Nasz znak:	Dotyczy pisma znak:	z dnia:	Data
RNZ. 271.2.9.2022			02-02-2023 r.

Postępowanie pn. „**Przebudowa i rozbudowa budynku SP w Radulach o salę gimnastyczną, doposażenie sali, zagospodarowanie terenu i przebudowa istniejących instalacji wewnętrznych**”.

Na podstawie art. 284 ust. 6 ustawy z dnia 11 września 2019 r. *Prawo zamówień publicznych*, w związku z zapytaniem wykonawcy, Zamawiający udziela następujących wyjaśnień:

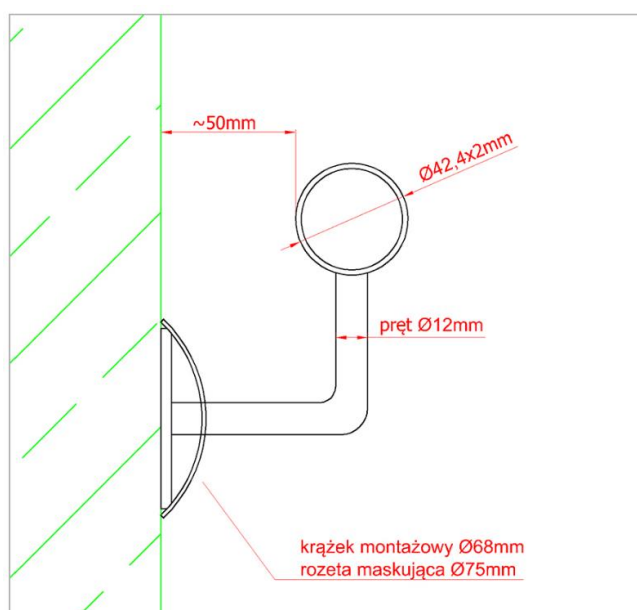
Czy w zakresie postępowania przetargowego jest dostawa i montaż szafek w szatni w pom. A 0.02? Jeśli tak, proszę o ich charakterystykę.

Odp. Projekt nie obejmuje wyposażenia pomieszczenia szatni.
